**DĖL PASTATO PERKŪNO AL. 4B, KAUNE, KAPITALINIO REMONTO IR TVARKYBOS DARBŲ
SUPAPRASTINTO PIRKIMO ATVIRO KONKURSO**

Vadovaujantis pastato Perkūno al. 4B, Kaune, kapitalinio remonto ir tvarkybos darbų supaprastinto pirkimo atviro konkurso būdu bendrųjų pirkimo sąlygų 5.2 punktu, atsakome į dalyvių pateiktus klausimus (kalba netaisyta):

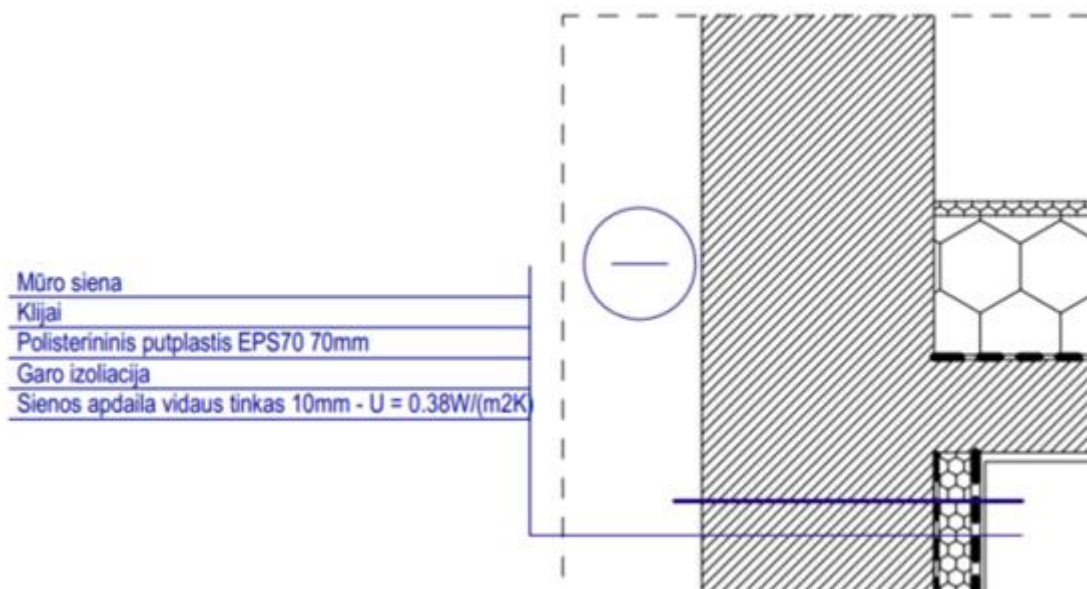
8. Klausimas. Prašome patikslinti sienų šiltinimo sprendinį ir kiekių žiniaraštį – esame įsitikinę, jog putų polistireno plokštės nėra tinkamas sprendimas šiltinti ne pastato fasadui, o, šiuo konkrečiu atveju, pastato sienoms iš vidaus, atsižvelgiant į tai, kad ant numatytos garo izoliacinės plėvelės papildomai numatyta dėti tinko dangą (tai techniškai neįmanoma).

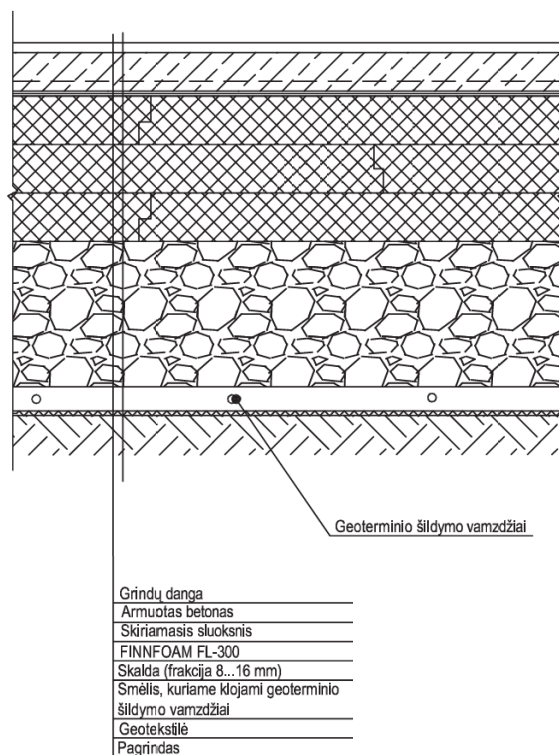
9. Klausimas. Prašome atnaujinti grindų šiltinimo sprendinį ir kiekių žiniaraštį, bei pateikti grindų įrengimo detalės brėžinį (prisegtoje projektinėje dokumentacijoje nėra), kadangi žiniaraštyje numatytas techninis sprendinys (grindų šiltinimas vata) yra technologiškai neįgyvendinamas:

9. Atsakymas. Pridedame patikslintą detalę:

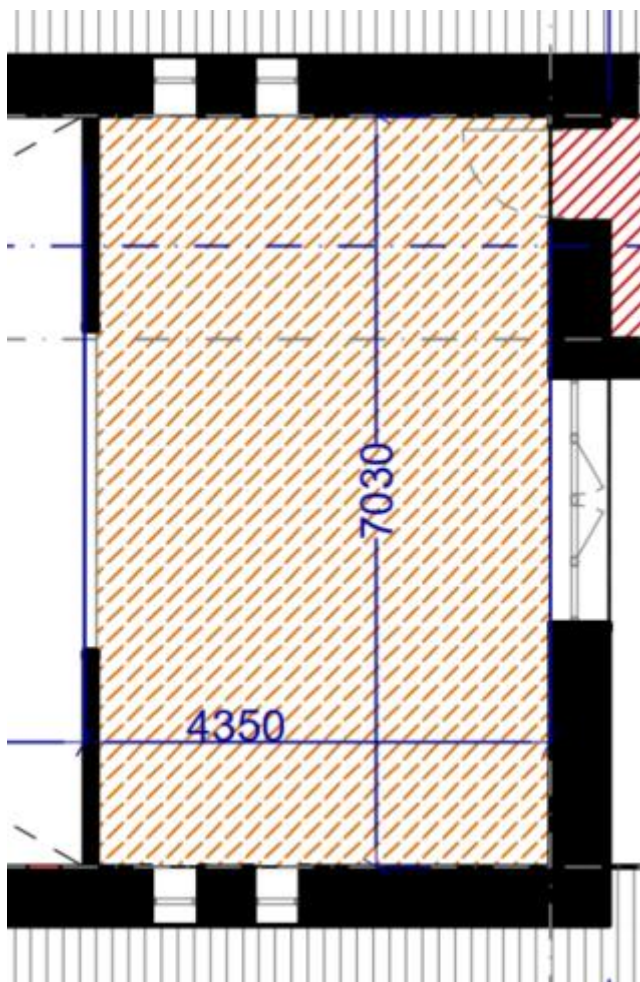
11. Klausimas. Prašome patikslinti įrengiamų PVC dangų kiekius, nurodant perkamą kiekį - projektinėje dokumentacijoje ir kiekių žiniaraščiuose visur nurodyti dangų kiekiai skiriasi.

11. Atsakymas. Žr. anksčiau pateiktus atsakymus, vertinti pagal aktualias darbų kiekių žiniaraščių versijas.

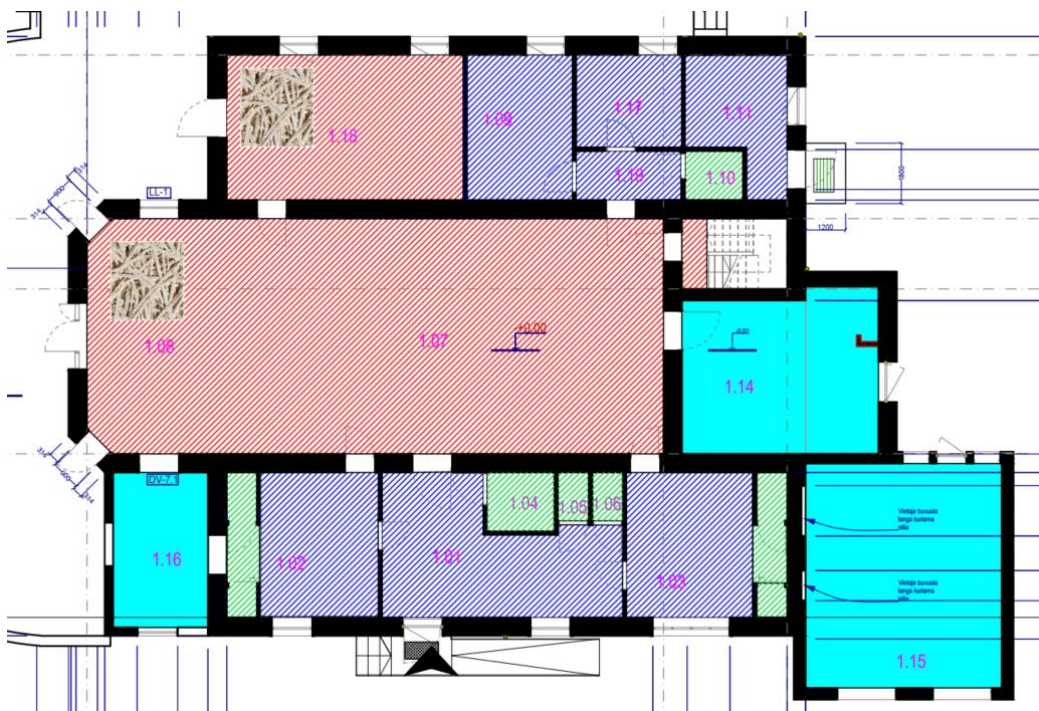
14. Klausimas. Projekte numatytos trijų tipų lubos, vienos iš jų akustinės. Pirkimo žiniaraščiuose numatyta, jog perkama tik 25 m² gipso kartono lubų. Ar reikia vertinti kito tipo lubas, ir, jei taip, kurioje žiniaraščio eilutėje? Prašome patikslinti kiekių žiniaraštį detalizuojant perkamus lubų kiekius.

14. Atsakymas. Žr. anksčiau pateiktus atsakymus ir aktualius darbų kiekių žiniaraščius. Numatyta 1 Architektūrinės dalies žiniaraščio IV. Apdailos darbai 15 eilutėje:

15	Medžio plaušo akustinės lubos ir jų įrengimas ant T24 karkaso sistemos (vertinti kartu su sistema)	m ²	180
----	--	----------------	-----
